船舶測度官会議質疑応答集

(昭和57年～平成2年度)

平成4年3月

財団法人 シップ・アンド・オーシャン財団

問 両船側に達する構造物について (58 九州)

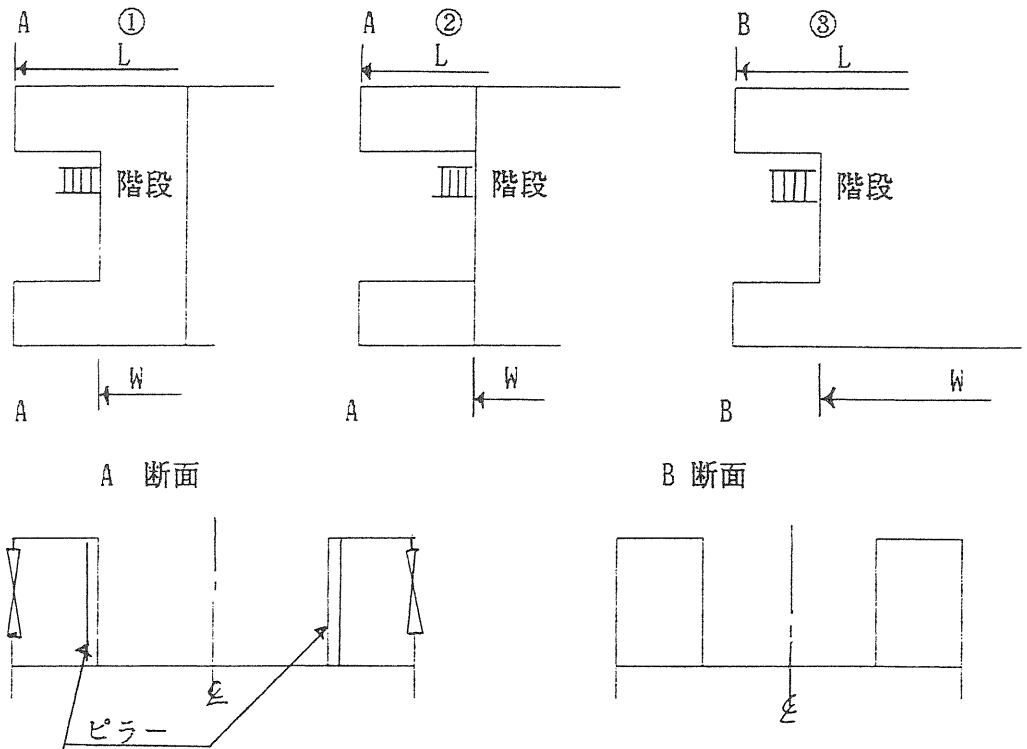
船側から船の幅の4 %以内の側壁がある下図のような上部構造物の場合、Lまでを、両船側に達する構造物として取り扱ってよいか。

(回答) 図中Wまでを両船側に達する構造物として取扱い、それより後部は突出部として取り扱う。

問 両船側に達する上部構造物の前壁が円弧の場合の取扱い (58 九州)

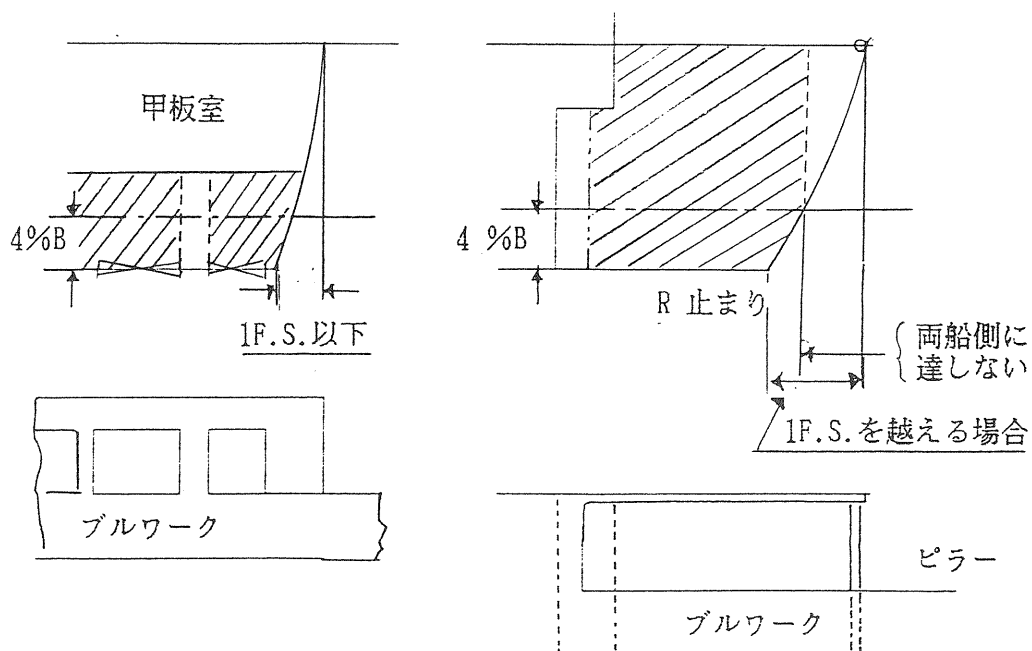
両船側に達する上部構造物の上層甲板の端部が弓形形状のとき開口部に面する斜線部を除外してよい。

(回答) 貴見のとおり取り扱ってよい。

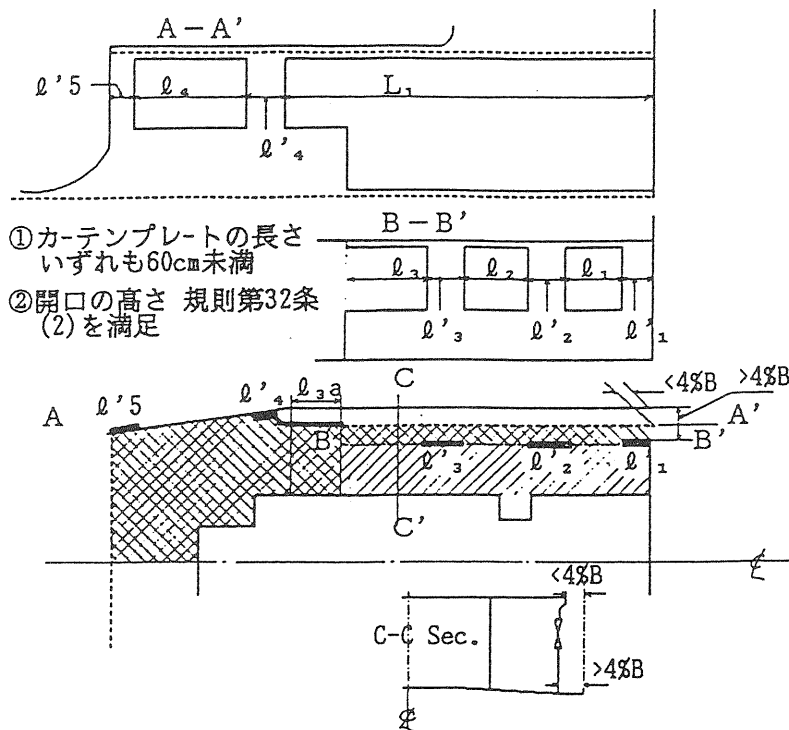
下図の場合、次のとおり取り扱ってよいか。

- 1 A-A' 面について、 $1/4(L_1 + l_4) > l'_4 + l'_5$ ならば  部分を除外場所と扱う。
次に、B-B'面において、 $1/4(l_1 + l_2 + l_3) \geq l'_1 + l'_2 + l'_3$ を適用して  部分の取扱いを決める。
- 2 甲板室側壁の凹入部にカーテンプレートが設けられているときは、心得32-1-アの規定を適用して凹入部の取扱いを決める。

(回答) 1 A-B-B'面について、心得32-2-イ及び解説32~33-2を適用する。即ち、 $1/4(l_1 + l_2 + l_3 + l_{3a} + l_4) \leq l'_1 + l'_2 + l'_3 + l'_4 + l'_5$ により取り扱うのが妥当である。

問 鮪延縄漁船の船首楼後部覆甲板下部の取扱いについて(60 研修東北)

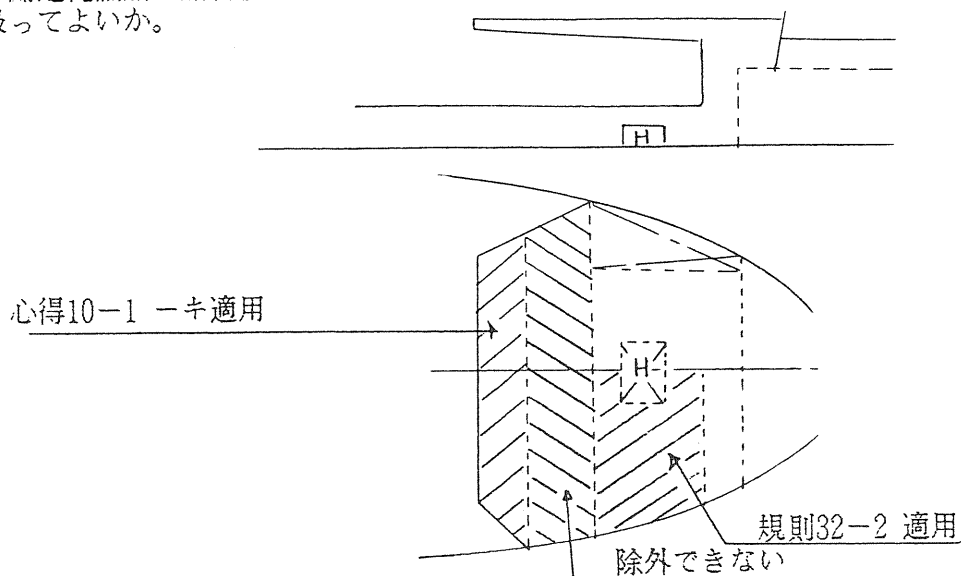
鮪延縄漁船の船首楼後部覆甲板下部の取扱いについては、下図のように取り扱ってよい。

(回答) 貴見のとおり取り扱って差し支えない。

問 規則第32条第2号の取扱いについて (61 中国)

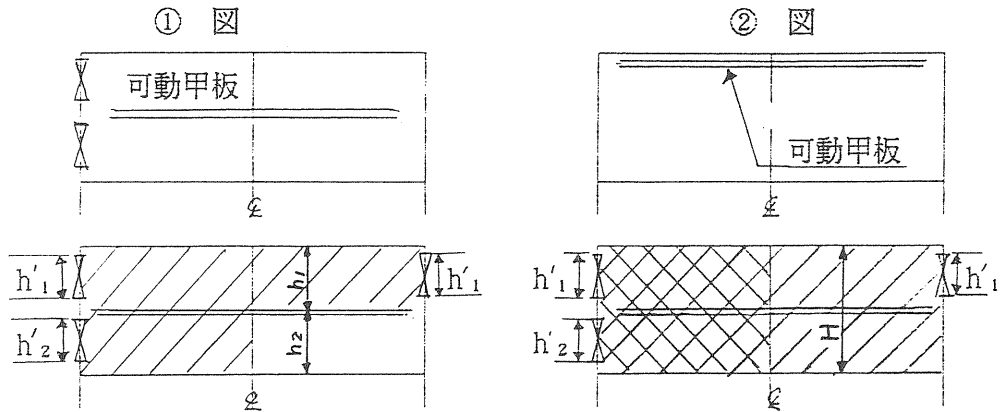
旅客フェリー等で、両船側に達する上部構造物内に下図のような可動甲板を取り付けた場合の規則第32条第2号の取扱いについて下記のいずれか。

(回答) 可動甲板は無いものとして取り扱う。

②図中左舷にあっては、 $h_1 + h_2 > 1/3H$ の場合は  部を除外し、右舷にあっては、 $h'_1 > 1/3H$ の場合は  部を除外場所とする。
ただし、一つの開口が開口最小要件である75cm以上であること。

問 除外場所内に天井内張を有する場合の取扱い(61 研修中国)

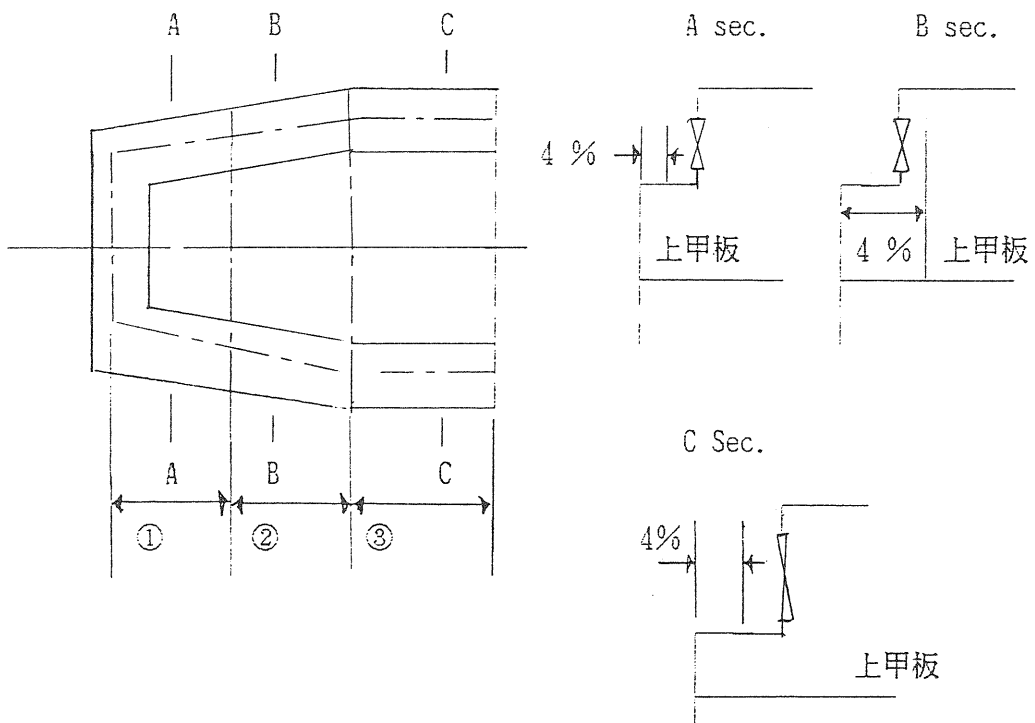
呉海運支局管内神田造船所において建造中の第294 番船太田川(公団・瀬戸内海汽船共有、旅客兼自動車渡船)の上甲板上船首両側の旅客昇降用通路(Fr.62~Fr.75 間左右にあり)は当該場所の除外を目的として、規則第32~33条第2号を満足する船側開口を有していますが、天井に美観をよくするために内張の施工を計画しています。この場合の当該場所の取扱いについて伺います。

(回答) 前段、後段とも心得5-(イ)により天井内張は無視して差し支えない。

問 船尾隔壁の認定について (58 九州)

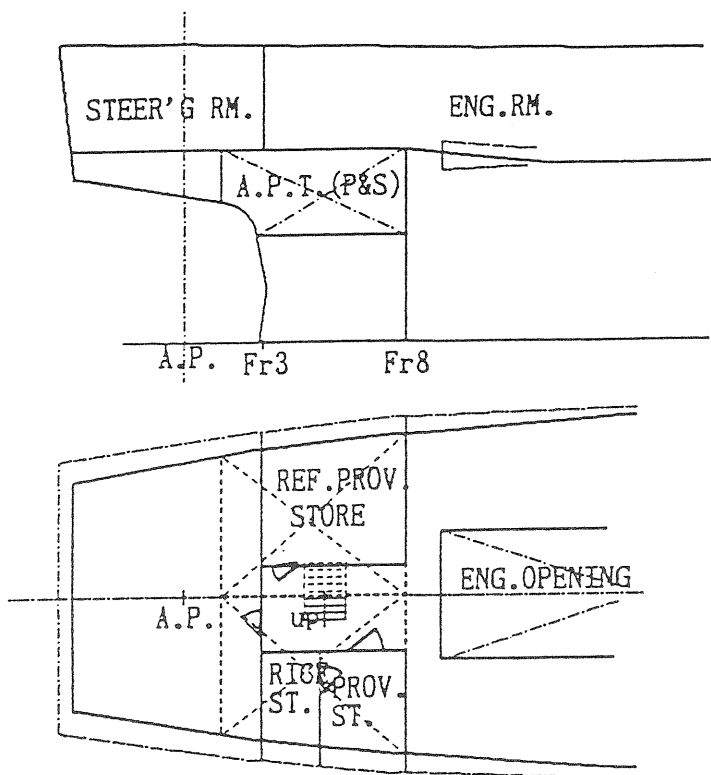
下図のように、第二甲板下ではFr.8の隔壁、第二甲板上ではFr.3の隔壁が船尾隔壁と認められる船舶について、第二甲板上の船尾隔壁から船首側に食料品倉庫(左、右)があるため、規則第36条第2号の要件に適合しないので規則第36条の非適用船舶としてよいか。

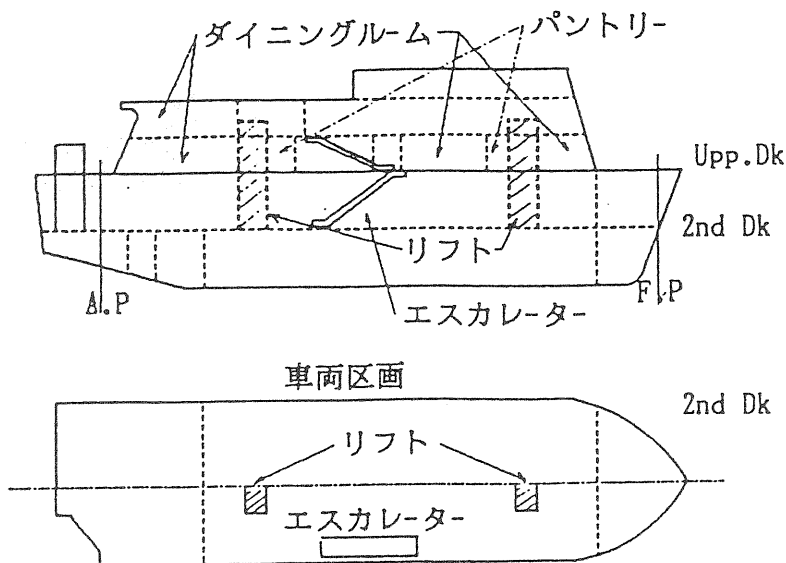
第二甲板下にあり空所等に出入りするための甲板間にある1立方メートル未満の艙口は要件を阻害しないものとしてよいか。

(回答) 規則第36条第2号の要件を満足しない。
